柏崎刈羽原子力発電所 6 号機  
建物・構築物の耐震安全性評価について

( 第 34 回構造WGでの指摘事項に関する回答 )

平成 21 年 6 月 9 日

東京電力株式会社

第 6.5.2-7 図 トップスラブ部の検討箇所および検討用断面諸元

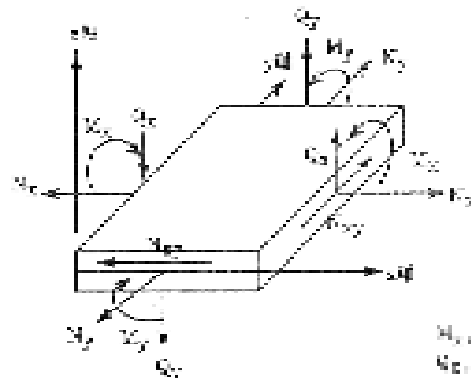
P6-177 T4 という箇所の圧縮ひずみについて、評価結果は引張側の 10 となっているが、-10 なのではないか。転記ミスでないかどうか確認すること。  
 (平成 21 年 5 月 19 日 耐震・構造設計小委員会構造WG (第 34 回))

ご指摘のあったのトップスラブ部の検討箇所と検討結果を下記に再掲する。

第 6.5.2-9 表(1)に示す検討ひずみは、X 方向の軸力と曲げモーメントの組合せで発生するひずみの絶対値が最大となる要素 (T4) を抽出しており、その要素の中で鉄筋のひずみが最大となる荷重ケース (s\_t) 及び、コンクリートのひずみが最小となる荷重ケース (c\_c) と鉄筋のひずみが最小となる荷重ケース (s\_c) から評価している。

これに従い、第 6.5.2-9 表(1)の鉄筋の圧縮ひずみ (s\_c) の項目欄には、引張側ではあるものの、最小の鉄筋ひずみである  $10 \times 10^{-6}$  を記載している。このとき T4 要素において、各検討ひずみが発生している荷重ケース時の地震荷重の作用方向及び X 方向断面力 (軸力  $N_x$  及び曲げモーメント  $M_x$ ) を参考として表-1 に示す。
